COMUNICAÇÃO DE NÃO-CONFORMIDADE AMBIENTAL - CNC

N° 005/2014
A Lt 3

Data: 30/10/2014	Rodovia BR-230/PA		
Trecho: Pacajá- Anapú			
Hora: 11:17	Construtora: Torc		
	Km : 472,48	Lote: 03	
Condições Climáticas: Ensolarado	Lado: E e D	Coordenadas: S 03.63520° W 051.00161°	
	Estaca: 4194		
Caracterização Rápida do Local			
() APP	() Área de Apoio	Obs.: Obstrução de bueiro.	
() Terras Indígenas	() Área de Depósito (Bota-Fora)

Relatório Fotográfico	
Foto 01 - Bueiro obstruído. Lado Direito	Foto 02 - Bueiro Obstruído. Lado direito
Foto 03 - Bueiro obstruído. Lado esquerdo

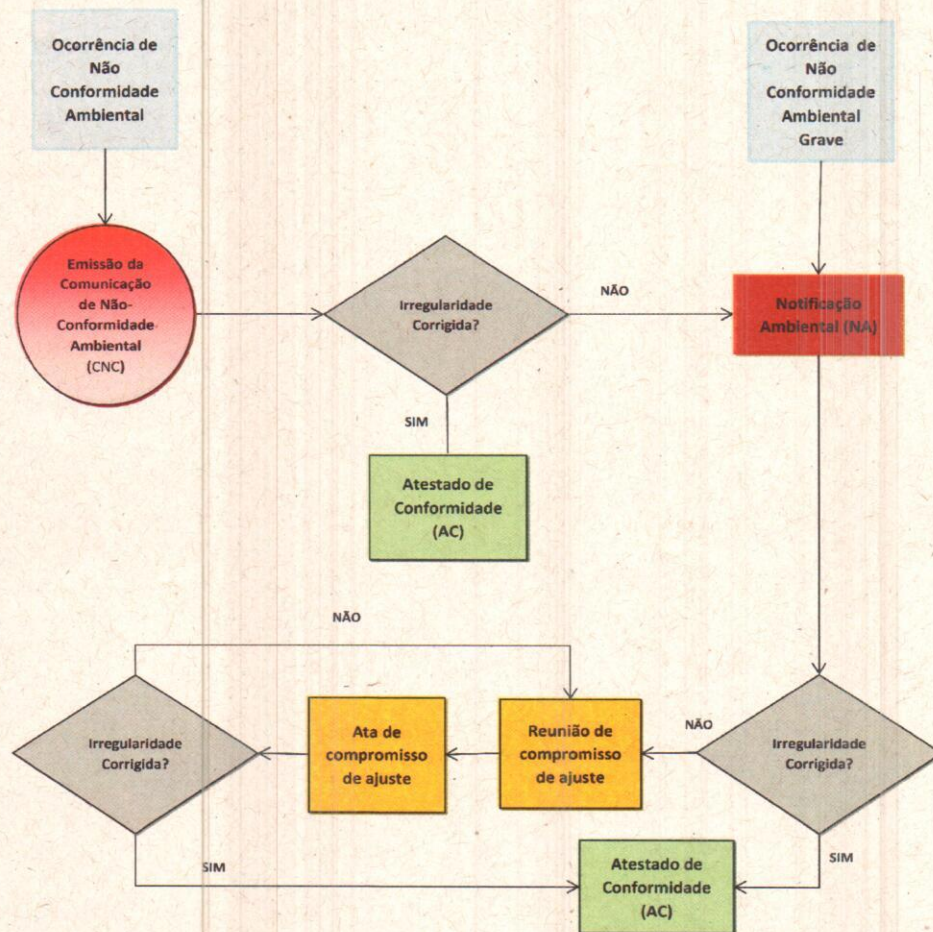
(X) Faixa de Domínio	() Outros		
() Área-Fonte			
Não-Conformidade Identificada			
Sistema de drenagem obstruído			
<p>Durante atividade de Supervisão Ambiental foi registrado a obstrução de um bueiro simples de concreto. A obstrução ocorreu com o carreamento de material durante a atividade de aterro e também por processos erosivos na saia do aterro. A situação encontra-se em desacordo as normas do DNIT. Norma DNIT 070/2006- PRO, Programa Ambiental de Construção- PAC, Plano Básico Ambiental- PBA e DNIT manual para atividades Ambientais rodoviárias- Publicação IPR- 730.</p>

Sugerimos a desobstrução do sistema de drenagem e adoção de medidas de controle relativas à contenção e estabilização dos processos erosivos na saia do aterro.
